Aanleiding:

Gemeente is voornemens een windturbine te plaatsen in de buurt van het knooppunt Oudenrijn. Hiervoor is een aanvullend onderzoek nodig om de consequenties hiervan op de verkeersveiligheid in kaart te brengen.

Figuur 3: rit A12Re>A2Li en A12Re>A12Re

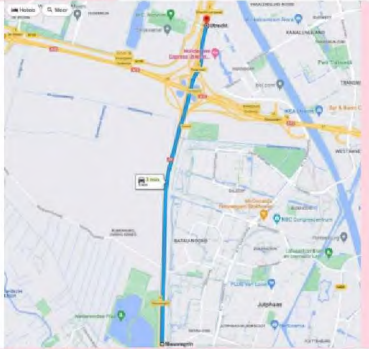
Commented [511c]: overgenomen
